INFORME DE VISITA DE CONTROL
N° 3678-2025-CG/GRTA-SVC

VISITA DE CONTROL
MUNICIPALIDAD DISTRITAL ALTO DE LA ALIANZA
ALTO DE LA ALIANZA – TACNA - TACNA

**“INSTALACIÓN Y MANTENIMIENTO DE LOS SISTEMAS DE
SEÑALIZACIÓN DE TRÁNSITO EN ZONAS ESCOLARES”**

Fotografía n.º 9
Falta de señales en el pavimento

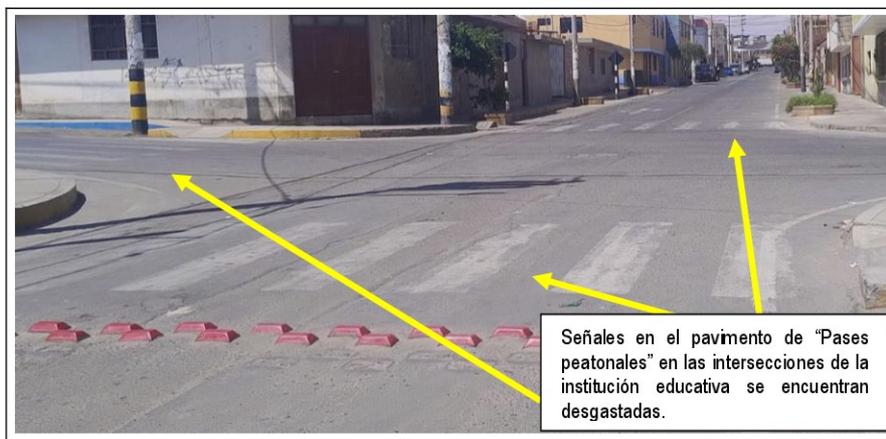
Descripción	Símbolo	Comentarios de la Comisión
Zona Escolar: Símbolo que se demarca en el pavimento para advertir la probable presencia de escolares en la vía, como complemento de la señal vertical (P-49). También puede complementar a la señal vertical (P-49A) a fin de advertir la probable presencia de escolares en la vía.		No se demarcó en el pavimento el símbolo de zona escolar. La demarcación en el pavimento de "Zona escolar" se encuentra desgastada.
Velocidad máxima permitida: Símbolo que se demarca en el pavimento, para indicar la velocidad máxima permitida en determinado carril, como complemento de la señal vertical (R-30)		No se demarcó en el pavimento el símbolo de "Velocidad máxima permitida".
Demarcación "Sube y baja": De acuerdo con lo presentado en la herramienta d2 Áreas de detención para vehículos privados "Sube y Baja", el espacio designado para embarque y desembarque de escolares debería contar con la demarcación correspondiente ² .		No se demarcó en el pavimento el símbolo de "Sube y baja".

Demarcación de "Zona rígida": Área de la vía pública en la que se prohíbe el estacionamiento de vehículos durante las 24 horas del día. Se distingue por el pintado de los sardineles de color amarillo o por el pintado de una línea de 10 centímetros de ancho del mismo color paralela al borde de la calzada, se puede complementar con la señalización vertical R-27 o la R-27A		En el ingreso a la I.E. por la calle Mariano Melgar no se ha pintado el borde de la vereda de color amarillo; por lo tanto, no está señalizado como zona rígida.
Señal de pases peatonales y rampa en la puerta de la institución.		La demarcación en el pavimento de "Pase peatonal" se encuentra desgastada; asimismo, no tiene rampa en la puerta de la institución.
Señal de pases peatonales y rampa en las intersecciones de la institución educativa.		Las señales en el pavimento de "Pases peatonales" en las intersecciones de la institución educativa se encuentran desgastadas.

Barandas peatonales de protección en el ingreso de la institución.		No se ha instalado barandas peatonales de protección en los dos (2) ingresos de la institución.
